A L P S スラリーの当面の分析計画について

（1 F 技術会合（第 2 3 回）資料 2 - 2 修正箇所報告資料）

【修正時期：2026年2月12日】

P6：スラリーの発生年度別 保管容器数と分析数（2023年度末）の表を訂正

スラリーの発生年度別 保管容器数と分析数 (2023年度末)

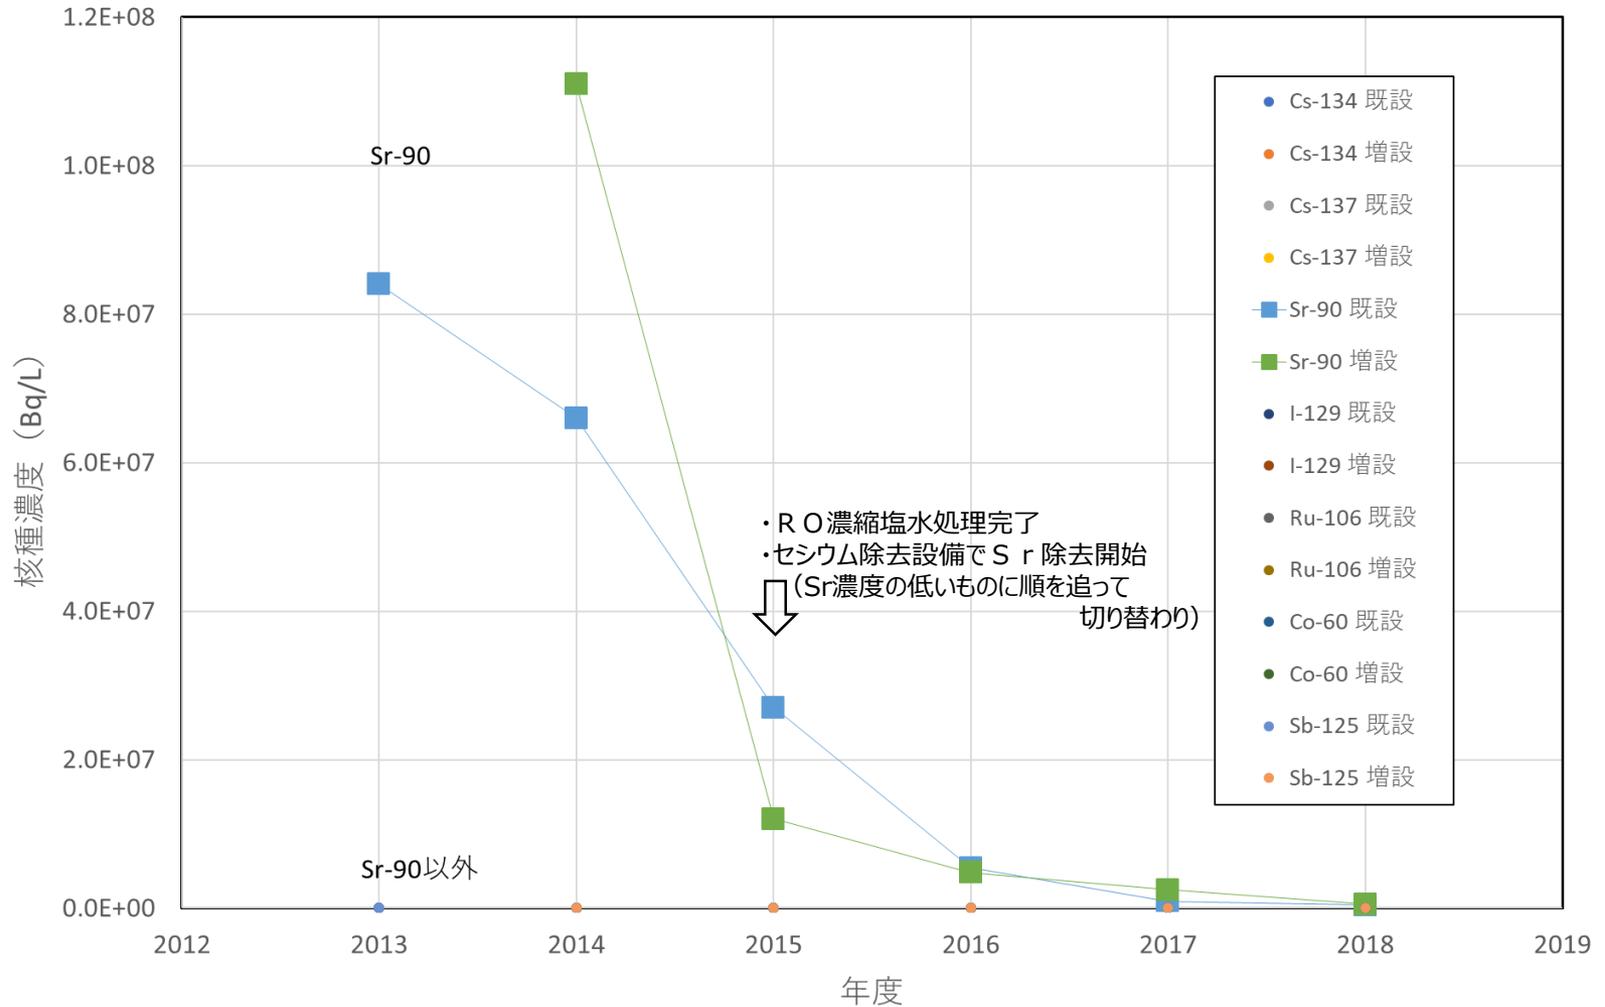
(修正後) : カッコ内赤字

修正後

発生年度	炭酸塩スラリー						鉄共沈スラリー		
	既設ALPS			増設ALPS			既設ALPS		
	保管HIC (体)	炭酸塩全数 に対する割 合(%)	分析済 (試料)	保管HIC (体)	炭酸塩全数 に対する割 合(%)	分析済 (試料)	保管HIC (体)	保管数の 割合(%)	分析済 (試料)
2013	181	8.9%	1	—	—	—	51	10.7%	1
2014	374	18.4%	2	315	15.5%	5	137	28.7%	4
2015	134	6.6%	2	243	12.0%	2	58	12.2%	未
2016	108	5.3%	未	47	2.3%	1	45	9.4%	未
2017	53	2.6%	未	62	3.1%	未	22	4.6%	未
2018	70	3.4%	未	63	3.1%	未	32	6.7%	未
2019	46	2.3%	未	65	3.2%	未	26	5.5%	未
2020	64	3.2%	未	40	2.0%	未	33	6.9%	未
2021	19	0.9%	未	14	0.7%	未	23	4.8%	未
2022	10	0.5%	未	47	2.3%	未	18	3.8%	未
2023	36	1.8%	未	39	1.9%	未	32	6.7%	未
(計)	1095体	54%	5試料	935体	46%	8試料	477体	100%	5試料
